Příloha č. 5t
Vyhodnocení připomínek obcí a veřejnosti

k materiálu

- **Návrh Změny č. 2 Územního rozvojového plánu**
- **Vyhodnocení vlivů návrhu Změny č. 2 Územního rozvojového plánu na udržitelný rozvoj území**
- **návrhy jednotlivých územních opatření k akceleračním oblastem vymezeným v návrhu Změny č. 2 Územního rozvojového plánu**

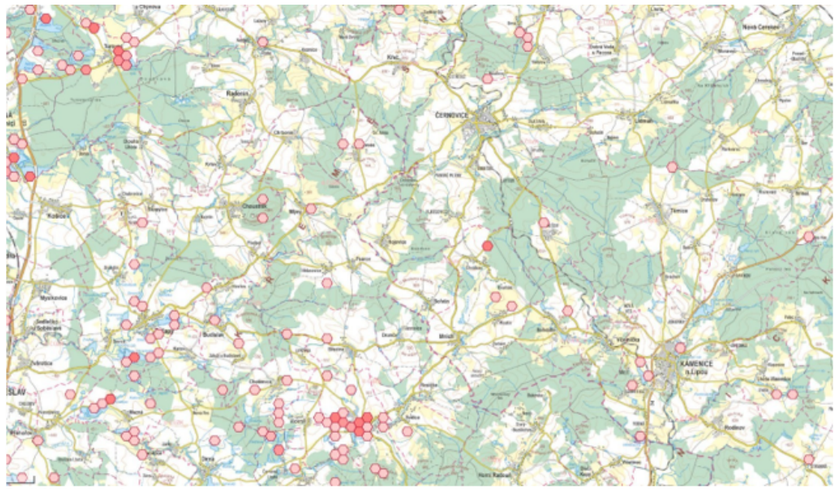
Citace Dokumentace SEA: *Významné výskyty citlivých druhů ptáků se nachází mimo AO, hranice AO byly upraveny právě* *z důvodu ochrany ptáků!!* Oproti tomu naprosto rozporně citace Odůvodnění územního opatření: *Přestože vymezení akcelerační oblasti respektovalo mapy citlivosti ptáků a oblasti s vysokou a extrémní citlivostí byly z návrhu vyloučeny (oblasti s vysokou citlivostí se nacházejí u jižního okraje vymezeného území),* ***nebylo možné se vyhnout všem detekovaným místům*** *výskytu citlivých, vzácných a ohrožených druhů ptáků, bez zásadní redukce rozlohy, při které by byla akcelerační oblast zcela zrušena (nenaplnila by rozsah 2,5 km2 dle zadání Změny č. 2 ÚRP).* K ochraně volně žijících ptáků a zvláště chráněných druhů: Podle § 5b ZOPK jsou chráněni všichni volně žijící ptáci, zejména před úmyslným usmrcováním, rušením a ničením jejich hnízd a biotopů. Podle § 50 ZOPK jsou zvláště chráněné druhy chráněny ve všech vývojových stádiích, včetně jejich biotopů. Posouzení výjimek podle § 56 ZOPK vyžaduje prokázání veřejného zájmu, neexistenci jiného uspokojivého řešení a zajištění, že nedojde k nepříznivému ovlivnění stavu druhů. V projednávaném případě však nejsou k dispozici dostatečné podklady pro vyhodnocení intenzity zásahů ani pro přesné určení dotčených druhů a jejich výskytu, což zásadně omezuje možnost řádného správního uvážení. <u>Netopýři</u> Ve vztahu k netopýrům dokumentace SEA uvádí výskyt citlivých druhů, například *netopýra rezavého, stromového, parkového a nejmenšího*, oproti tomu Odůvodnění územního opatření uvádí namísto netopýra rezavého netopýra ušatého (další rozpor a doklad vadně provedeného hodnocení a dokumentace) Citace předmětného opatření: *Monitoring bude zaměřen na detekci letové aktivity rizikových druhů netopýrů, tj. především na netopýra velkého (Myotis myotis), netopýra hvízdavého (Pipistrellus pipistrellus), netopýra nejmenšího (Pipistrellus pygmaeus), netopýra rezavého (Nyctalus noctula) a netopýra vousatého (Myotis mystacinus).* Dokumentace SEA dále uvádí, že *„významnější nálezy netopýrů se dle ČESON nacházejí cca 3,3 km SZ od AO“*.

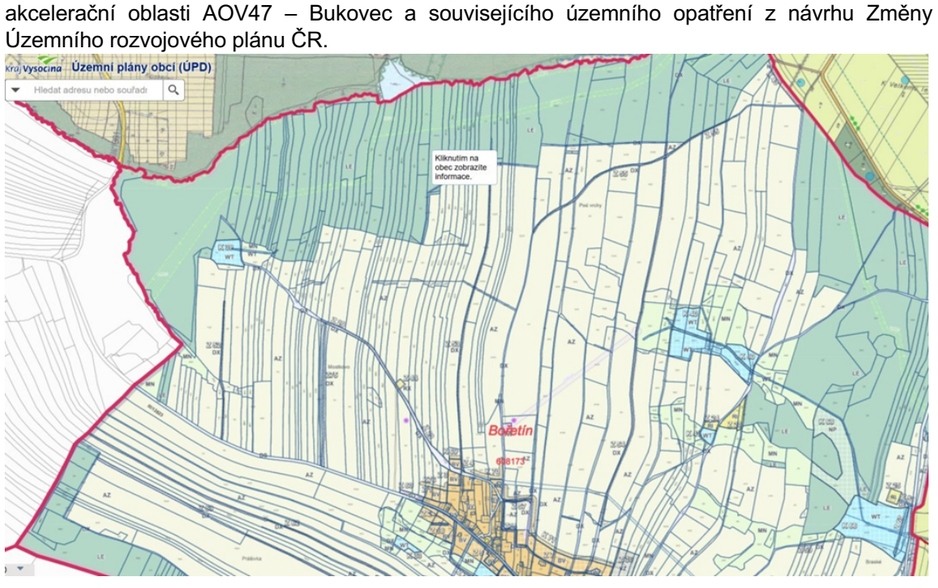
**6.10.2 Rozpor s územním plánem obce Drunče** Navrhované hranice AOV a odstupové vzdálenosti 500m od stávající (**popsáno výše**) i plánované obytné zástavby (jak je však uvedeno výše tak takové odstupové vzdálenosti jsou zcela nedostatečné a je nutno vzhledem k výše uvedeným důvodům uvažovat o minimálně šestinásobku výšky VTE, tj. při daném limitu o

Poř. č.	Připomínkové místo	Číslo jednací	Článek	AO	Připomínka	Vyhodnocení
					vzdálenosti 1500 m) jsou v rozporu s návrhy zastavitelných ploch v územním plánu obce, **hranice těchto ploch jsou blíže než 1500m. Jde zejména o plochy Z2, Z3, Z4, Z5.** Akcelerační oblast zabírá **téměř všechny lokální biokoridory a biocentra, jak je patrno z níže uvedeného hlavního výkresu, cenná rašeliniště a mokřady.** **U hranic AOV 47 je významné archeologické naleziště (viz níže).** **V akcelerační oblasti jsou 3 vodní zdroje pro obce Drunče a Březinu s ochranným pásmem (viz výše.** Hranice akcelerační oblasti AOV 47 Bukovec nerespektují územně plánovací dokumentaci obce, která musela být zpracovateli územního opatření známa a brání tak rozvoji obce v dalších letech zásadním a nijak neodůvodněným způsobem. <u>Návrh řešení:</u> Požaduji doplnění objektivního vyhodnocení dopadů vymezení akcelerační oblasti na územní plánování obce, rozvojové možnosti obce v návaznosti na odstup plánovaných zastavitelných ploch od hranice akcelerační oblasti a dále na polohu a vlivy plánované výstavby a dalšího rozvoje území obce a s tím souvisejících dopadů na veřejné zdraví a další chráněné hodnoty. V té souvislosti požaduji doplnění přesných mapových podkladů. Pokud nebude možné uvedené nedostatky objektivně a přezkoumatelně odstranit, požaduji vypuštění akcelerační oblasti AOV47 – Bukovec a souvisejícího územního opatření z návrhu Změny č. 2 Územního rozvojového plánu ČR.

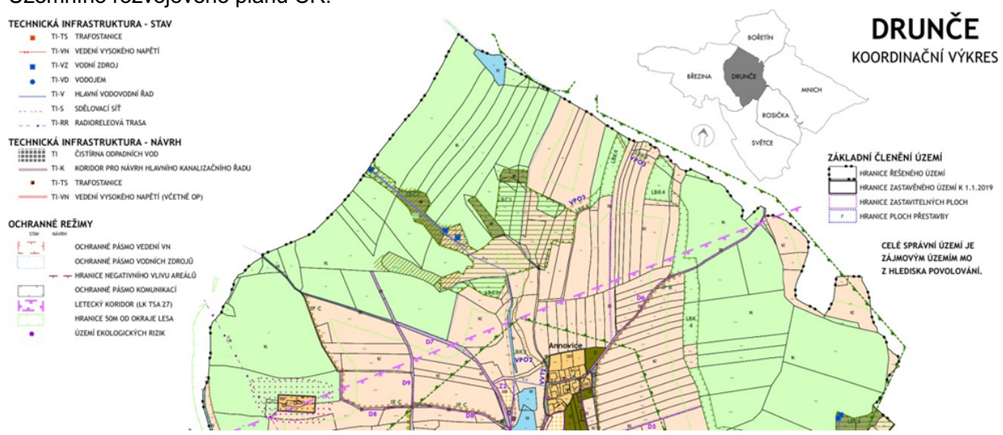
**<u>6.10.3 Rozpor s územním plánem obce Psárov</u>** Navrhované hranice AOV a odstupové vzdálenosti 500m od stávající (**popsáno výše**) i plánované obytné zástavby (jak je však uvedeno výše tak takové odstupové vzdálenosti jsou zcela nedostatečné a je nutno vzhledem k výše uvedeným důvodům uvažovat o minimálně šestinásobku výšky VTE, tj. při daném limitu o vzdálenosti 1500 m) jsou v rozporu s návrhy zastavitelných ploch v územním plánu obce, **hranice těchto ploch jsou blíže než 1000m. Jde zejména o plochy B9, B10, B13, B22, B23, B28, So11, So12.** Akcelerační oblast zabírá **téměř všechny lokální biokoridory a biocentra na východě katastru, jak je patrno z níže uvedeného hlavního výkresu.** **Plánovaná FVE** na ploše Vp27 je v bezprostřední blízkosti hranice AOV Bukovec 47.

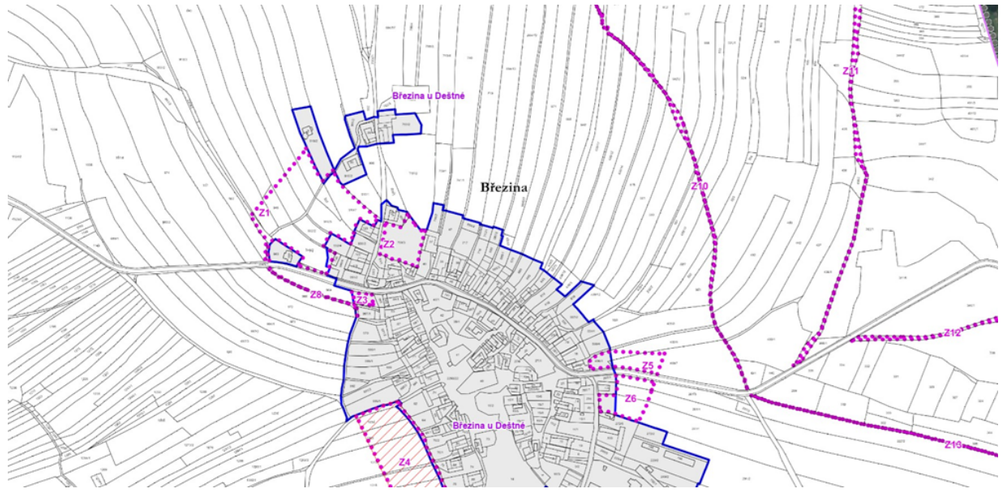
**6.10.5 Rozpor s územním plánem obce Hojovice** Navrhované hranice AOV a odstupové vzdálenosti 500m od stávající (**popsáno výše**) i plánované obytné zástavby (jak je však uvedeno výše tak takové odstupové vzdálenosti jsou zcela nedostatečné a je nutno vzhledem k výše uvedeným důvodům uvažovat o minimálně šestinásobku výšky VTE, tj. při daném limitu o vzdálenosti 1500 m) jsou v rozporu s návrhy zastavitelných ploch v územním plánu obce, **hranice těchto ploch jsou blíže než 1000m. Jde zejména o plochy OV2, OV3, OV4.** Akcelerační oblast zabírá **téměř všechny lokální biokoridory a biocentra na východě katastru, jak je patrno z níže uvedeného hlavního výkresu.** **V bezprostřední akcelerační oblasti je vodní zdroj pro obec Hojovice s ochranným pásmem zasahujícím do AOV 47 (viz výše).** Hranice akcelerační oblasti AOV 47 Bukovec nerespektují územně plánovací dokumentaci obce, která musela být zpracovateli územního opatření známa a brání tak rozvoji obce v dalších letech zásadním a nijak neodůvodněným způsobem. Návrh řešení: Požaduji doplnění objektivního vyhodnocení dopadů vymezení akcelerační oblasti na územní plánování obce, rozvojové možnosti obce v návaznosti na odstup plánovaných zastavitelných ploch od hranice akcelerační oblasti a dále na polohu a vlivy plánované výstavby a dalšího rozvoje území obce a s tím souvisejících dopadů na veřejné zdraví a další chráněné hodnoty. V té souvislosti požaduji doplnění přesných mapových podkladů. Pokud nebude možné uvedené nedostatky objektivně a přezkoumatelně odstranit, požaduji vypuštění akcelerační oblasti AOV47 – Bukovec a souvisejícího územního opatření z návrhu Změny č. 2 Územního rozvojového plánu ČR.

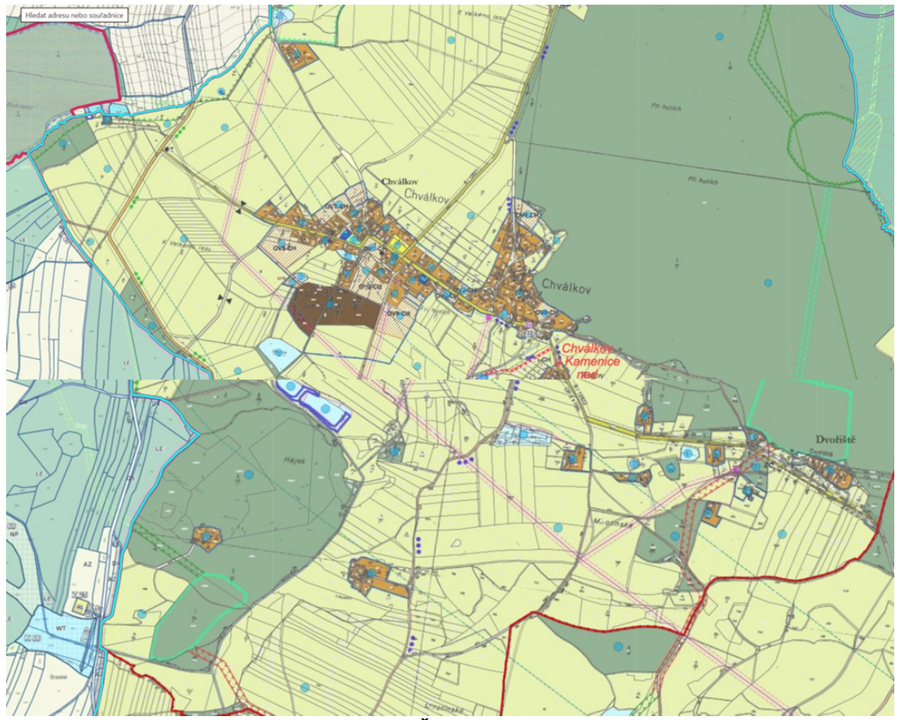
**6.10.7 Rozpor s územním plánem obce Černovice** Navrhované hranice AOV a odstupové vzdálenosti 500m od stávající (**popsáno výše**) i plánované obytné zástavby (jak je však uvedeno výše tak takové odstupové vzdálenosti jsou zcela nedostatečné a je nutno vzhledem k výše uvedeným důvodům uvažovat o minimálně šestinásobku výšky VTE, tj. při daném limitu o vzdálenosti 1500 m) jsou v rozporu s návrhy zastavitelných ploch v územním plánu obce, **hranice těchto ploch jsou blíže než 1000m. Jde zejména o plochy BV Z.112, BV Z.65 a Z.99 ve Vlkosovicích VZ Z.48, BV Z.74, 73, VZ Z.98 v Panských Mlýnech.** Akcelerační oblast zabírá **téměř všechny lokální biokoridory a biocentra na jihu katastru, jak je patrno z níže uvedeného hlavního výkresu.** Hranice akcelerační oblasti AOV 47 Bukovec nerespektují územně plánovací dokumentaci obce, která musela být zpracovateli územního opatření známa a brání tak rozvoji obce v dalších letech zásadním a nijak neodůvodněným způsobem. Návrh řešení: Požaduji doplnění objektivního vyhodnocení dopadů vymezení akcelerační oblasti na územní plánování obce, rozvojové možnosti obce v návaznosti na odstup plánovaných zastavitelných ploch od hranice akcelerační oblasti a dále na polohu a vlivy plánované výstavby a dalšího rozvoje území obce a s tím souvisejících dopadů na veřejné zdraví a další chráněné hodnoty. V té souvislosti požaduji doplnění přesných mapových podkladů. Pokud nebude možné uvedené nedostatky objektivně a přezkoumatelně odstranit, požaduji vypuštění akcelerační oblasti AOV47 – Bukovec a souvisejícího územního opatření z návrhu Změny č. 2 Územního rozvojového plánu ČR.

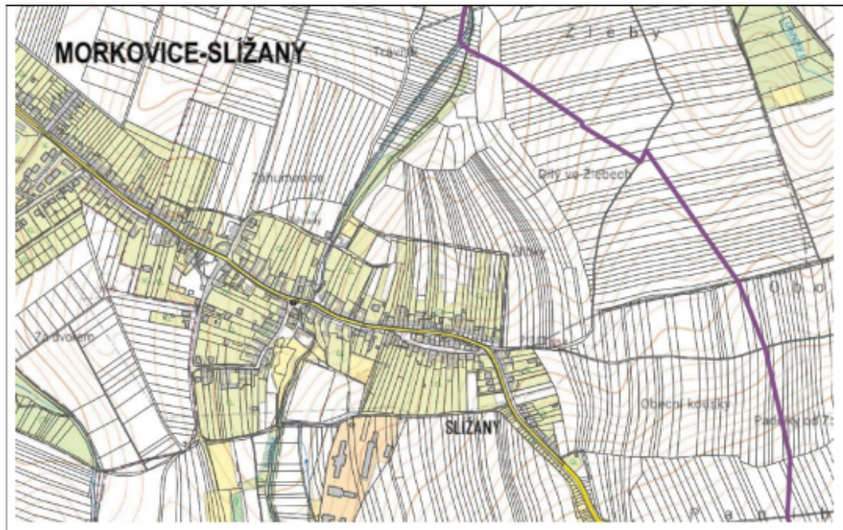
Z toho je zřejmé, že je AOV98 značně blízko zastavěnému území a je evidentní, že k obtěžování hlukem dojde. Navíc z uvedeného plyne, že obec už nemůže uvažovat o rozvoji a vymezování zastavitelných ploch směrem k hranici AOV98, což představuje výše zmíněný vážný zásah do práva na samosprávu. Vyhodnocení vlivů územního opatření vůbec neřeší infrazvuk, ačkoliv o jeho negativních dopadech hovoří odborníci. Např. v rešerši Ing. Markéta Miháliková, Ph.D z Katedry pedologie a ochrany půd, Fakulty agrobiologie, potravinových a přírodních zdrojů České zemědělská univerzity v Praze nazvané „Proč se větrné elektrárny nehodí do blízkosti obcí: vědecké důkazy o jejich negativních dopadech“ se uvádí: Infrazvuk produkovaný větrnými elektrárnami – například v pásmu **22,9 Hz** – působí na **centrální nervový systém** a ovlivňuje **mozkové vlny typu beta**. Tyto vlny jsou spojeny s **bdělostí, napětím, úzkostí, vnitřním neklidem** a **poplachovým stavem** (Timmerman, 2013). Aktivace beta vln spouští **tzv. reakci „útěk-nebo-boj“** (angl. fight-or-flight response), což je přirozený obranný mechanismus organismu, kdy tělo v reakci na vnímané nebezpečí: • zrychlí srdeční tep, • zúží cévy, • zvýší hladinu stresových hormonů (např. kortizolu a adrenalinu), • připraví svaly k úniku nebo fyzickému střetu. Tento efekt je natolik výrazný, že byl v odborné literatuře přirovnáván k účinku **sonických děl** používaných při potlačování demonstrací (Timmerman, 2013). Účinek infrazvuku **není jen teoretický**. V experimentu popsaném Timmermanem zažívaly testovací osoby po **pouhých 20 minutách expozice** příznaky jako **nevolnost**, **paniku**, **nespavost**. Tyto symptomy **přetrvávaly i týdny po opuštění oblasti**, což potvrzuje dlouhodobý dopad na psychiku a zdraví. I když si postižený člověk neuvědomuje žádné slyšitelné podněty, **dlouhodobá expozice infrazvuku** může vést k **chronickému stresu, únavě, podrážděnosti, poruchám spánku, zvýšenému krevnímu tlaku a dalším psychosomatickým obtížím**.

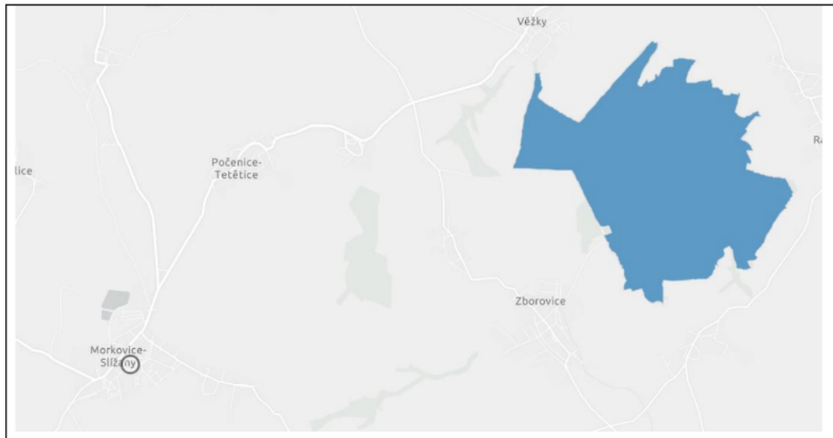
Ve Vyhodnocení vlivů územního opatření AOV98 se uvádí: Nejbližším cenným územím ve vztahu k dotčené AO je EVL Troják (cca 550 m od AO), nejbližším ZCHÚ je PR Vitčický les ve vzdálenosti vzdušnou čarou cca 1,5 km SV od AO, předmětem ochrany PR jsou porosty karpatských dubohabřin s bohatým podrostem. Vliv záměrů VTE na ZCHÚ a EVL lze vyloučit. Z Vyhodnocení není vůbec zřejmé, proč je možné vliv VTE vyloučit. Jak podatel výše popsal, VTE ovlivňují vodní poměry v území a lokální klima. Na EVL a její předměty ochrany může mít uvedené značný vliv, který by jednoznačně vzhledem k tomu, že je EVL extrémně blízko AOV98, měl být posouzen. 6**. Vliv na krajinný ráz** Výstavba větrných elektráren bude mít řadu dalších negativních dopadů na krajinný ráz a jednoznačně krajinu poškodí. Podle analytické části Územní studie krajiny Zlínského kraje se v lokalitě, kde má akcelerační zóna vzniknout, např. nacházejí významné vyhlídkové body:

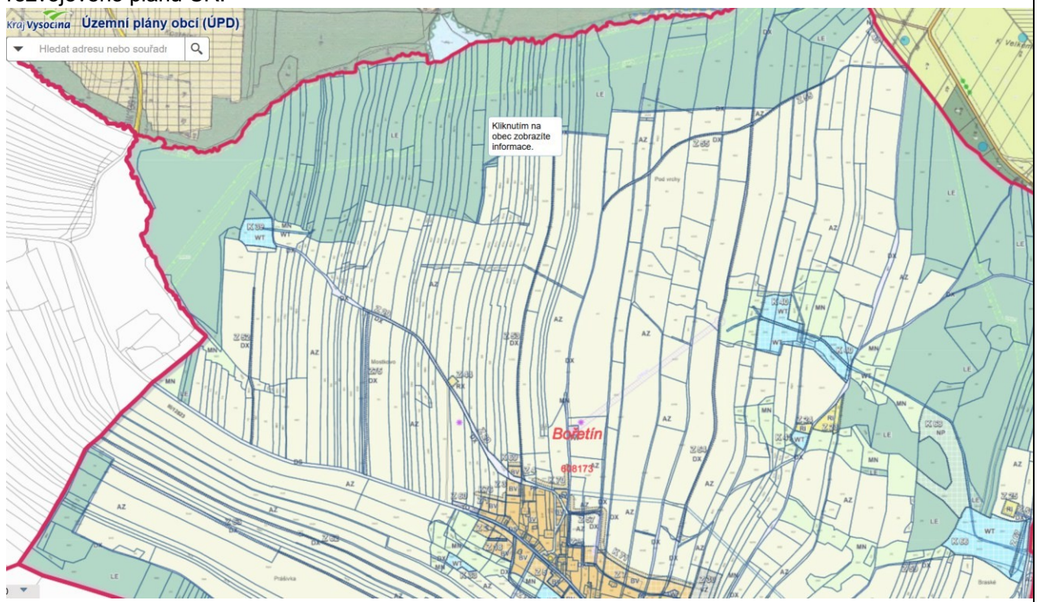
6.10.2 Rozpor s územním plánem obce Drunče Navrhované hranice AOV a odstupové vzdálenosti 500m od stávající (popsáno výše) i plánované obytné zástavby (jak je však uvedeno výše tak takové odstupové vzdálenosti jsou zcela nedostatečné a je nutno vzhledem k výše uvedeným důvodům uvažovat o minimálně šestinásobku výšky VTE, tj. při daném limitu o vzdálenosti 1500 m) jsou v rozporu s návrhy zastavitelných ploch v územním plánu obce, hranice těchto ploch jsou blíže než 1500m. Jde zejména o plochy Z2, Z3, Z4, Z5. Akcelerační oblast zabírá téměř všechny lokální biokoridory a biocentra, jak je patrno z níže uvedeného hlavního výkresu, cenná rašeliniště a mokřady.

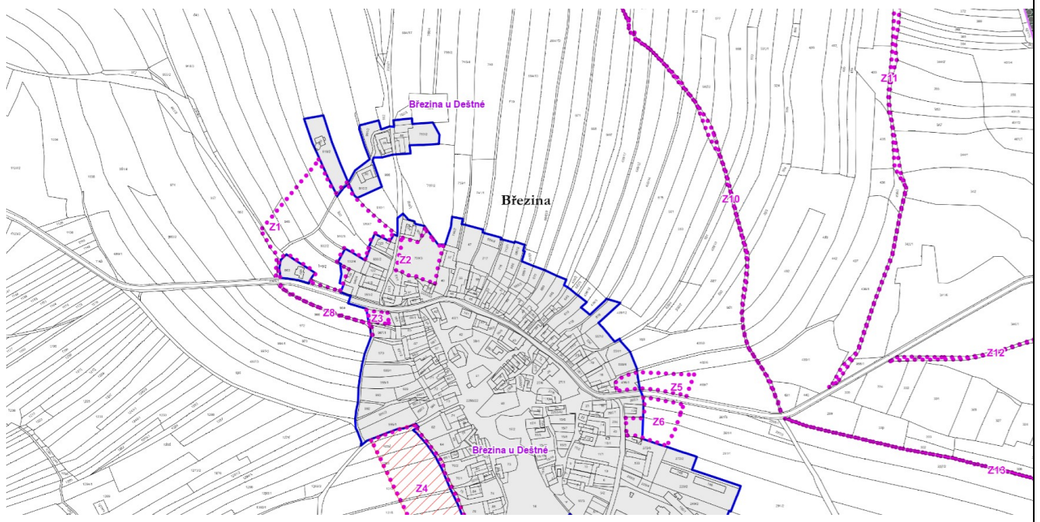
6.10.5 Rozpor s územním plánem obce Hojovice Navrhované hranice AOV a odstupové vzdálenosti 500m od stávající (popsáno výše) i plánované obytné zástavby (jak je však uvedeno výše tak takové odstupové vzdálenosti jsou zcela nedostatečné a je nutno vzhledem k výše uvedeným důvodům uvažovat o minimálně šestinásobku výšky VTE, tj. při daném limitu o vzdálenosti 1500 m) jsou v rozporu s návrhy zastavitelných ploch v územním plánu obce, hranice těchto ploch jsou blíže než 1000m. Jde zejména o plochy OV2, OV3, OV4. Akcelerační oblast zabírá téměř všechny lokální biokoridory a biocentra na východě katastru, jak je patrno z níže uvedeného hlavního výkresu. V bezprostřední akcelerační oblasti je vodní zdroj pro obec Hojovice s ochranným pásmem zasahujícím do AOV 47 (viz výše). Hranice akcelerační oblasti AOV 47 Bukovec nerespektují územně plánovací dokumentaci obce, která musela být zpracovateli územního opatření známa a brání tak rozvoji obce v dalších letech zásadním a nijak neodůvodněným způsobem. Návrh řešení: Požaduji doplnění objektivního vyhodnocení dopadů vymezení akcelerační oblasti na územní plánování obce, rozvojové možnosti obce v návaznosti na odstup plánovaných zastavitelných ploch od hranice akcelerační oblasti a dále na polohu a vlivy plánované výstavby a dalšího rozvoje území obce a s tím souvisejících dopadů na veřejné zdraví a další chráněné hodnoty. V té souvislosti požaduji doplnění přesných mapových podkladů. Pokud nebude možné uvedené nedostatky objektivně a přezkoumatelně odstranit, požaduji vypuštění akcelerační oblasti AOV47 – Bukovec a souvisejícího územního opatření z návrhu Změny č. 2 Územního rozvojového plánu ČR.

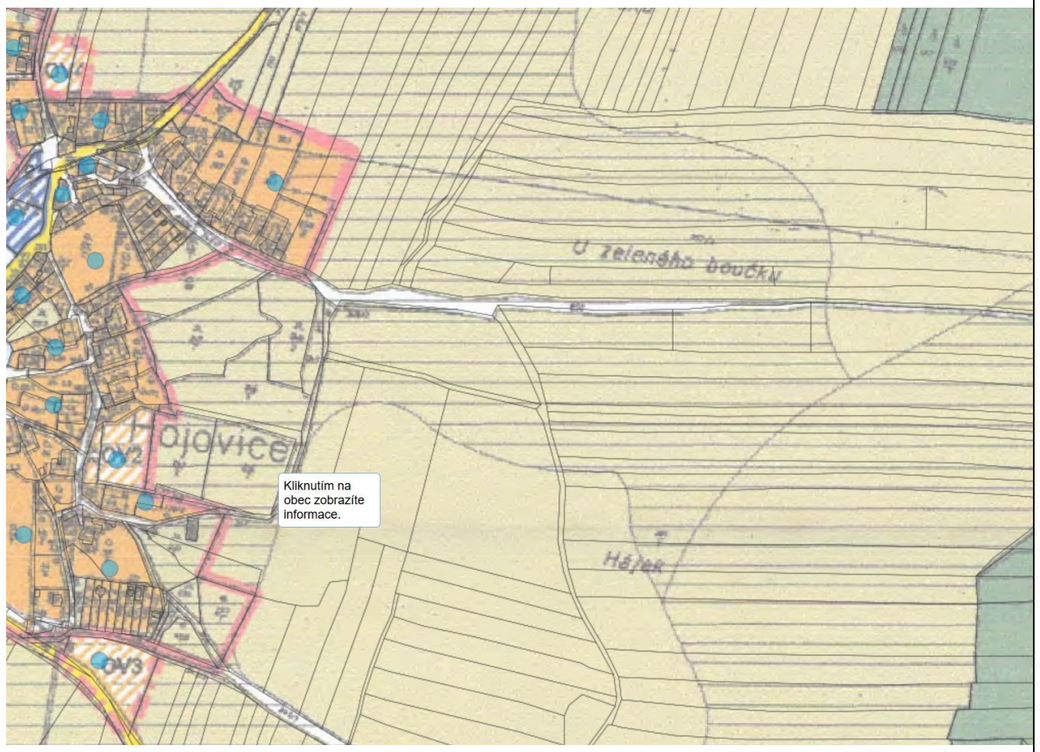
6.10.6 Rozpor s územním plánem obce Mnich Navrhované hranice AOV a odstupové vzdálenosti 500m od stávající (popsáno výše) i plánované obytné zástavby (jak je však uvedeno výše tak takové odstupové vzdálenosti jsou zcela nedostatečné a je nutno vzhledem k výše uvedeným důvodům uvažovat o minimálně šestinásobku výšky VTE, tj. při daném limitu o vzdálenosti 1500 m) jsou v rozporu s návrhy zastavitelných ploch v územním plánu obce, hranice těchto ploch jsou blíže než 500m. Jde zejména o plochy OV8-Ch, OV2-Ch, OV9-Ch, dále do vzdálenosti 1500m OV7-Ch, OV1Ch, OV22-Ch, OV1-Mr. Akcelerační oblast zabírá téměř všechny lokální biokoridory a biocentra na západě katastru, jak je patrno z níže uvedeného hlavního výkresu. Dále návrh akcelerační oblasti vůbec nerespektuje skutečnost, že na pozemku parc.č. 59/10 v k.ú. Chválkov u KnL. se nachází FVE s ochranným pásmem. Hranice akcelerační oblasti AOV 47 Bukovec nerespektují územně plánovací dokumentaci obce, která musela být zpracovateli územního opatření známa a brání tak rozvoji obce v dalších letech zásadním a nijak neodůvodněným způsobem. Návrh řešení: Požaduji doplnění objektivního vyhodnocení dopadů vymezení akcelerační oblasti na územní plánování obce, rozvojové možnosti obce v návaznosti na odstup plánovaných zastavitelných ploch od hranice akcelerační oblasti a dále na polohu a vlivy plánované výstavby a dalšího rozvoje území obce a s tím souvisejících dopadů na veřejné zdraví a další chráněné hodnoty. V té souvislosti požaduji doplnění přesných mapových podkladů. Pokud nebude možné uvedené nedostatky objektivně a přezkoumatelně odstranit, požaduji vypuštění akcelerační oblasti AOV47 – Bukovec a souvisejícího územního opatření z návrhu Změny č. 2 Územního rozvojového plánu ČR.

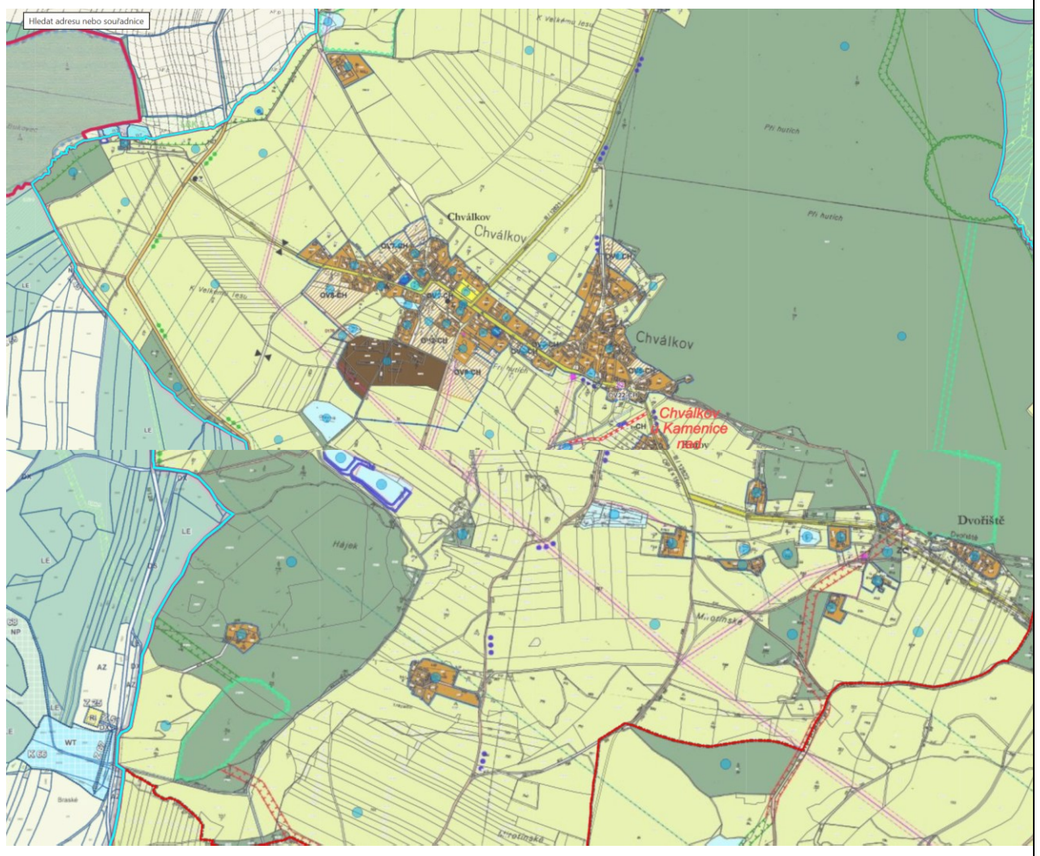
6.10.7 Rozpor s územním plánem obce Černovice Navrhované hranice AOV a odstupové vzdálenosti 500m od stávající (popsáno výše) i plánované obytné zástavby (jak je však uvedeno výše tak takové odstupové vzdálenosti jsou zcela nedostatečné a je nutno vzhledem k výše uvedeným důvodům uvažovat o minimálně šestinásobku výšky VTE, tj. při daném limitu o vzdálenosti 1500 m) jsou v rozporu s návrhy zastavitelných ploch v územním plánu obce, hranice těchto ploch jsou blíže než 1000m. Jde zejména o plochy BV Z.112, BV Z.65 a Z.99 ve Vlkosovicích VZ Z.48, BV Z.74, 73, VZ Z.98 v Panských Mlýnech. Akcelerační oblast zabírá téměř všechny lokální biokoridory a biocentra na jihu katastru, jak je patrno z níže uvedeného hlavního výkresu. Hranice akcelerační oblasti AOV 47 Bukovec nerespektují územně plánovací dokumentaci obce, která musela být zpracovateli územního opatření známa a brání tak rozvoji obce v dalších letech zásadním a nijak neodůvodněným způsobem. Návrh řešení: Požaduji doplnění objektivního vyhodnocení dopadů vymezení akcelerační oblasti na územní plánování obce, rozvojové možnosti obce v návaznosti na odstup plánovaných zastavitelných ploch od hranice akcelerační oblasti a dále na polohu a vlivy plánované výstavby a dalšího rozvoje území obce a s tím
